Elaboration du plan de prévention des risques naturels de la commune de **Saint-Jeoire**

Rapport proposant le projet de PPR pour approbation

Juillet 2012

Modification proposée (en haut : situation antérieure, en bas : proposition de modification)

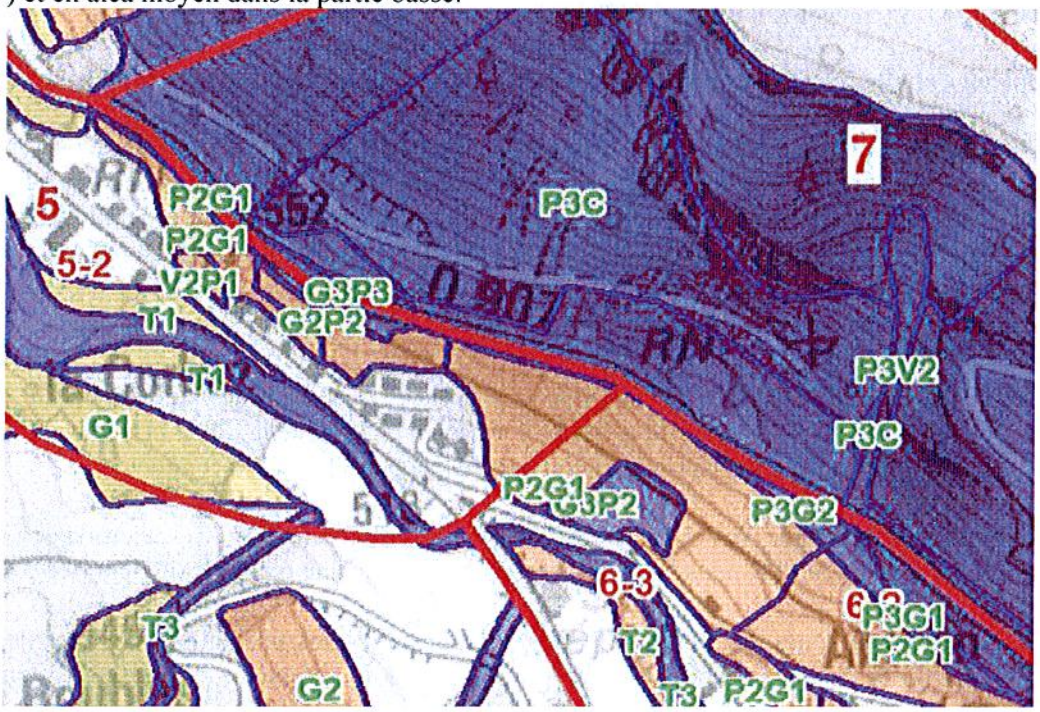
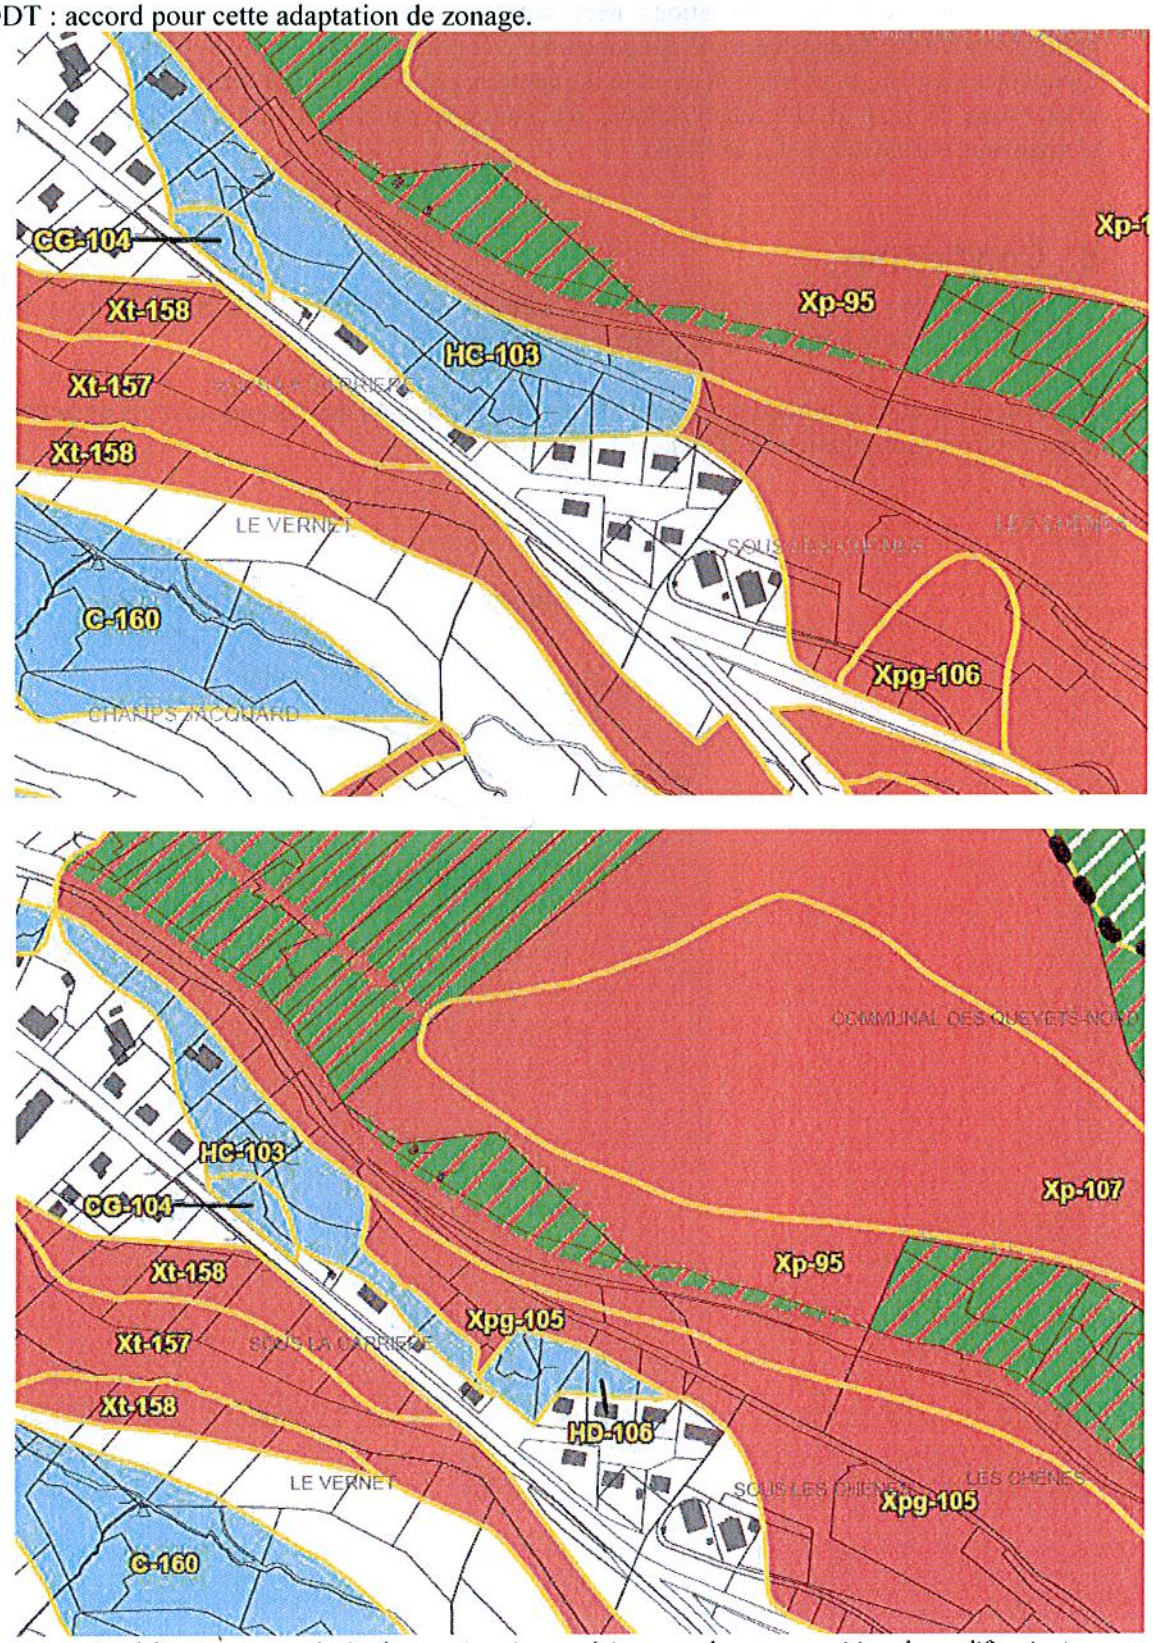
Le service départemental de restauration des terrains en montagne de la Haute-Savoie (RTM74) a signalé un glissement actif affectant le talus compris entre la RD907 et La Corbaz. Cette zone était considérée, dans le projet de PPR, comme exposée à un aléa faible de glissement de terrain et un aléa moyen de chutes de blocs, traduits en une zone bleue réglementée HC (zone n°103).
A l'issue d'une nouvelle visite de terrain, il apparaît que :

- Le mur de soutènement de la RD907 montre des indices de déstabilisation (des travaux de confortement ont été effectués récemment) ;
- Des fontis (diamètre 2 m, profondeur 1 m) sont visibles dans le talus situé entre la RD907 et le chemin rural d'Anthon ;
- Des indices de mouvements superficiels (terrain boursouflé, humidité) sont visibles dans le talus compris entre le chemin rural d'Anthon et le départ de l'impasse de la Corbaz. Nous n'avons pas observé de niche d'arrachement dans le versant ;
- Des affleurements de matériaux graveleux indurés sont visibles immédiatement au nord-ouest (lieu-dit Sous la Carrière, zone CG-104) et au nord (talus amont de la RD907 au PR19).

Les désordres constatés sur le mur de soutènement de la RD907 semblent liés à des mouvements superficiels qui affectent les éboulis plus ou moins cimentés sur lesquels il est fondé. Des traces de désordres anciens et de travaux de confortements sont visibles sur ce mur (contreforts, rejointoiement, etc.). Il est probable que les rejets d'eau de la voirie participent à ces mouvements. Le chemin rural d'Anthon, situé en contrebas de la RD907 et ses ouvrages de soutènement ne montrent pas d'indices de mouvement.

Proposition : compte-tenu de la forte pente du talus et des indices de mouvement visibles entre la RD907 et le chemin situé en contrebas, l'aléa doit être requalifié en aléa fort (partie haute proche de la RD907) et en aléa moyen dans la partie basse.

- zone rouge Xp pour les parties exposées à un aléa fort (G3P3) ou en aléa moyen dans un secteur non urbanisé
- zone bleue DH pour la partie exposée à un aléa moyen (G2P2) située dans un secteur urbanisé.

DDT : accord pour cette adaptation de zonage.
